玄海原子力発電所第3、4号機 海水ポンプ取替工事に係る設計及び工事計画変更認可申請の概要について

1. 概 要

玄海 3,4 号機 海水ポンプ取替工事変認に係る新規制基準の追加・変更要求に対する確認範囲

図1 海水ポンプ設備概要図

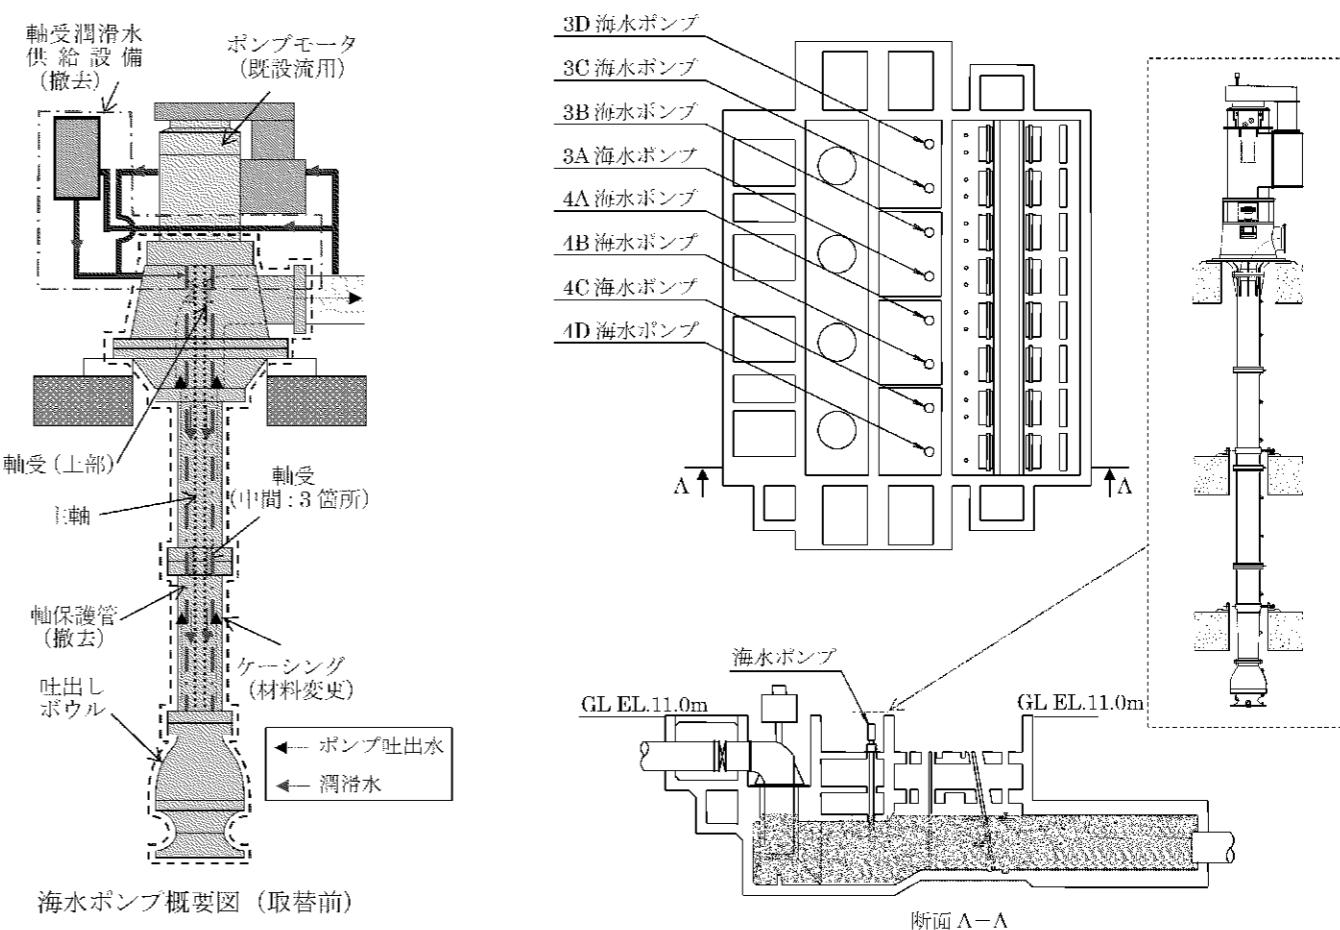
既設海水ポンプ本体を撤去し、ポンプ起動時における軸受部への潤滑水供給が不要な無給水軸受を用いたポンプへの取替え（各プラント4台ずつ）を行う。

海水ポンプ取替前後の仕様を表1、設備概要を図1に示す。

取替前	取替後	補 足
性 能 (設工認対象)	容量 (m ³ /h/個)	2600 []以上 (2600)	設計確認値の設定 （）内は公称値
	揚程 (m)	49 []以上 (49)	設計確認値の設定 （）内は公称値
主要寸法 (設工認対象)	吐出しボウル 厚さ (mm)	17.0 [] (17.0)	設計確認値の設定 （）内は公称値
材 料 (設工認対象)	ケーシング	SCS13	GSCS16
取付箇所 (設工認対象)	溢水防護上の 区画番号	—	3-2-W3 3-2-W2
	溢水防護上の 配慮が必要な高さ	—	EL.7.65m 以上
軸受及び 軸保護管他 (設工認対象 外)	軸受材料 (上部、中間軸受)	ゴム軸受	無給水 軸受 (PTFE)
	軸保護管	有り	無し
	軸受潤滑水 供給設備	有り	無し
